改善箇所説明図

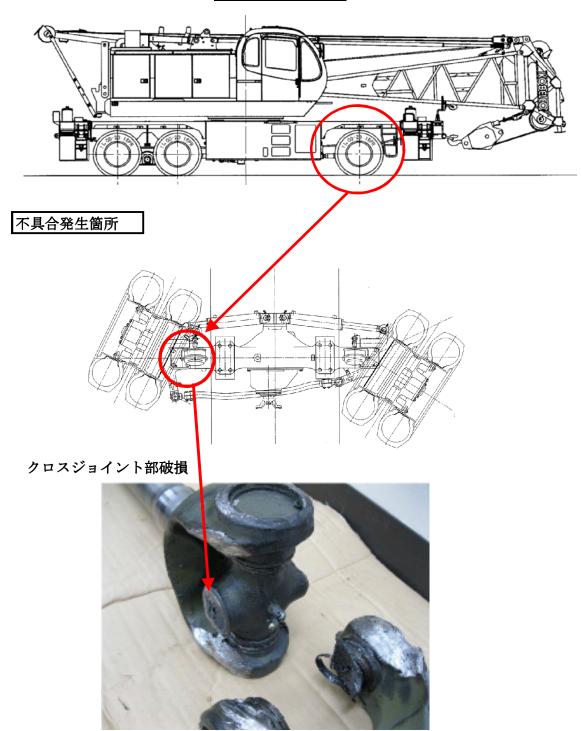
取扱説明書の2輪駆動/4輪駆動切換スイッチの説明において、4輪駆動を使用する路面の説明や注意喚起がされていない。そのため、アスファルトやコンクリートなどすべりにくい路面で4輪駆動を使用すると、センターデフ機構を持たないため、最大操舵時に前軸のクロスジョイント部に負担がかかり破損するおそれがある。なお、破損しても4輪駆動にならないこと以外は問題なく、2輪駆動における一般道の走行に影響はない。

全車両、取扱説明書を4輪駆動使用に関する説明と注意喚起を追加したものに差し替え、運転席に注意ラベルを追加する。
